BR.271.1.32.2025

WYJAŚNIENIA NR 1

ZMIANA SWZ - PRZEDŁUŻENIE TERMINU SKŁADANIA OFERT

Dotyczy wyjaśnienia i zmiany SWZ w postępowaniu nr BR.271.1.32.2025 pn.: **Roboty budowlane polegające na rozbudowie i przebudowie budynków OSP w Łukawcu wraz z przebudową wiaty.**

Kuchnia:

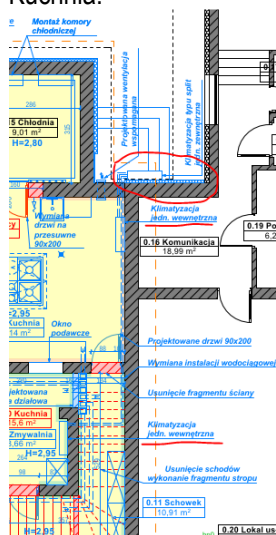
W projekcie występuje rozbieżność, klimatyzacja występuje w części kuchni - 2 jednostki wewnętrzne (czy Split czy Multi Split i o jakiej mocy?) + w sali widowiskowej, jak poniżej.

Proszę o doprecyzowanie ile sztuk jednostek klimatyzacji uwzględnić, jakiego typu i mocy oraz określić sposób prowadzenia instalacji - w bruzdach ściennych/maskownicach?

Odpowiedź: klimatyzacja jedynie w Sali głównej w załączeniu rysunek z opisami jednostek, sposób prowadzenia instalacji w bruzdach ściennych
